Betrifft
Südwind Windparkanlagen GmbH und Wien Energie GmbH; Windpark Trumau,
Antrag gemäß § 5 Umweltverträglichkeitsprüfungsgesetz 2000, UVP-G 2000;
Teilgutachten des ASV für techn. Luftfahrtangelegenheiten

LUFTFAHRTTECHNISCHES GUTACHTEN

Windpark Trumau

Plan der Austro Control (Stand April 2015)

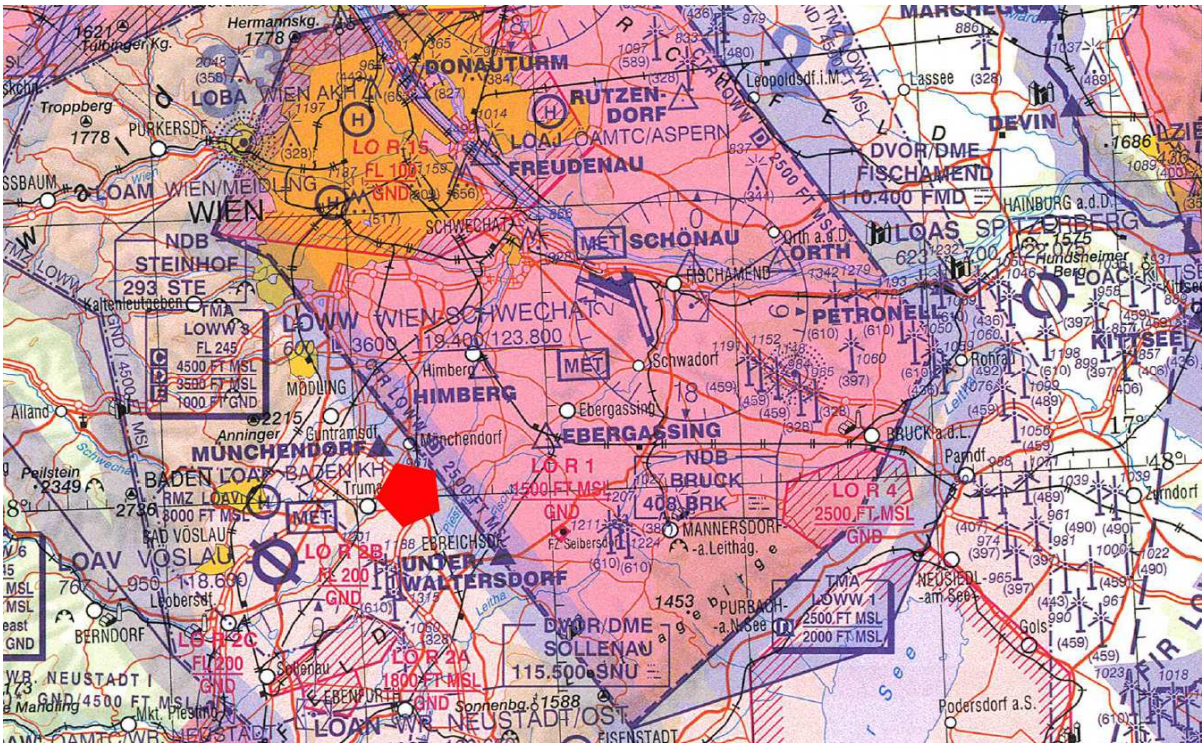
Die "ATC Surveillance Minimum Altitude" und darauf aufbauend die "Minimum Radar Vectoring Altitude" (MRVA) beträgt unter Bezug auf die von Austro Control GmbH. erstellten Karte mit Stand vom April 2015 (siehe unten angeführten Planausschnitt) im räumlichen Teilbereich des Projektes Meter 365m ü.A.

Der Windpark Trumau wird die "ATC Surveillance Minimum Altitude" nicht überschreiten. Eine zustimmende Stellungnahme der Abteilung Air Traffic Management (ATM) bei der Austro Control GmbH., ist somit nicht erforderlich.

Anlage 1

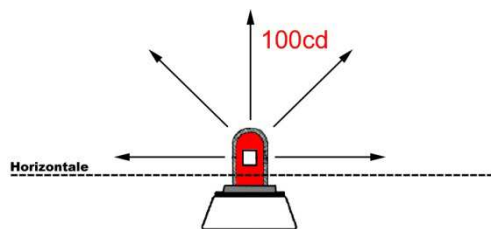
- 2.1. Als Nachtkennzeichnung ist auf allen Windkraftanlagen das Feuer „W rot“ einzusetzen (Anlage 1). Es ist ab Montage der Rotoren in Betrieb zu setzen.

- 2.2. Diese Feuer sind gedoppelt und versetzt am konstruktionsmäßig höchsten Punkt der Türme (Gondel), gegebenenfalls auf Tragekonstruktionen so zu installieren und jeweils gleichzeitig (synchron blinkend) zu betreiben, dass bei stehenden Rotorblättern mindestens ein Feuer aus jeder Richtung sichtbar ist.
Bei der Verwendung von konventionellen Leuchtmittel (z.B. Glühbirnen) sind die Feuer als Zwillinge auszuführen. Beim Einsatz von LED reicht die einfache Ausführung.
